Oggetto: ID\_VIP:5552 - Procedimento nazionale di Valutazione di Impatto Ambientale (V.I.A.), nell'ambito del provvedimento unico ambientale ai sensi dell'art. 27 del D. Lgs 152/2006 (e s.m.i.), relativo all'intervento "**Progetto di un impianto eolico denominato "Tre mani", composto da 6 aerogeneratori da 5,6 MW ciascuno per una potenza complessiva pari a 33,6 MW da realizzarsi nei comuni di Venosa (PZ) e Montemilone (PZ) in loc. Boreano**". Proponente: GR Value Development S.r.l.  
**Trasmissione D.G.R. n. 816 del 8/10/2021.**

D. L.vo n. 152/2006 (e s.m.i.) - Parte II; Parere sfavorevole della Regione Basilicata nell'ambito del procedimento di V.I.A. nazionale relativamente al "Progetto di un impianto eolico denominato "Tre mani", composto da 6 aerogeneratori da 5,6 MW ciascuno per una potenza complessiva pari a 33,6 MW da realizzarsi nei comuni di Venosa (PZ) e Montemilone (PZ) in loc. Boreano." - Proponente: GR Value Development S.r.l.

**ALLEGATO A****RELAZIONE ISTRUTTORIA**

Progetto:	Progetto di un impianto eolico denominato "Tre mani", composto da 6 aerogeneratori da 5,6 MW ciascuno per una potenza complessiva pari a 33,6 MW da realizzarsi nei comuni di Venosa (PZ) e Monte

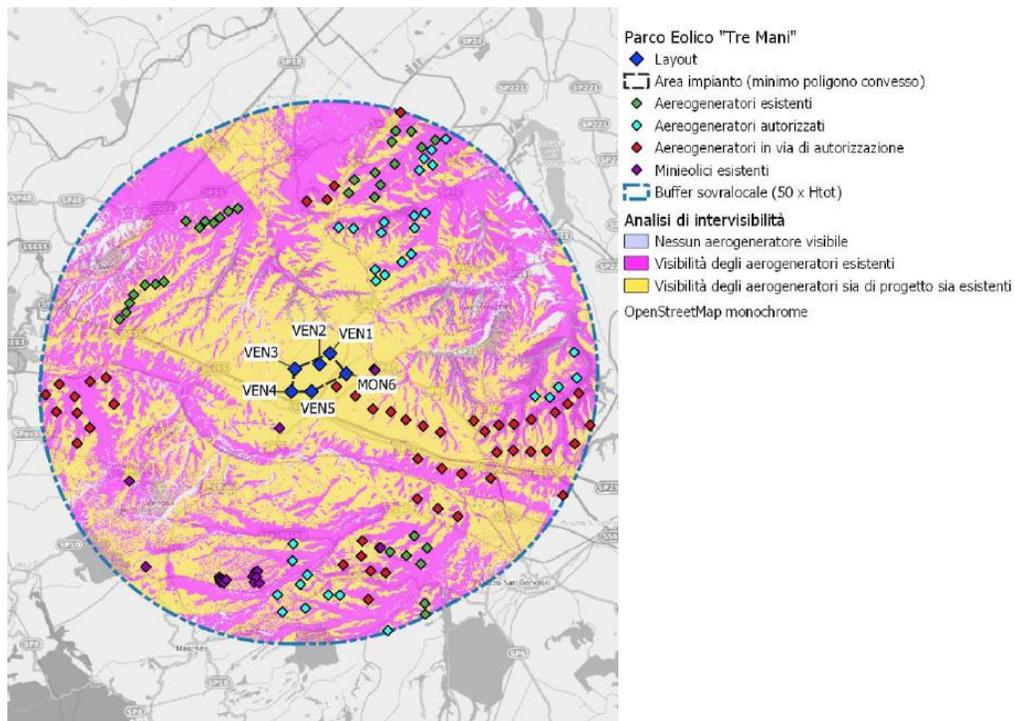
Relativamente alla valutazione dell'intervisibilità dell'impianto associata agli aerogeneratori esistenti e/o autorizzati, le elaborazioni condotte evidenziano che la realizzazione dell'impianto in esame comporterebbe un incremento poco significativo dell'indice di visibilità e percepibilità dell'impianto, variabile tra il +1,6% e +0,42%.

- l'area in esame attualmente risulta già segnata dalla presenza di numerosi aerogeneratori, come riportato dalla mappa dell'intervisibilità cumulata con l'impianto in progetto, con la quale si evidenzia uno scarso incremento dei valori ex ante; tale modesto incremento dimostra indubbiamente una evidente criticità di partenza che, seppur limitata, verrà ulteriormente degradata dall'impianto in esame.
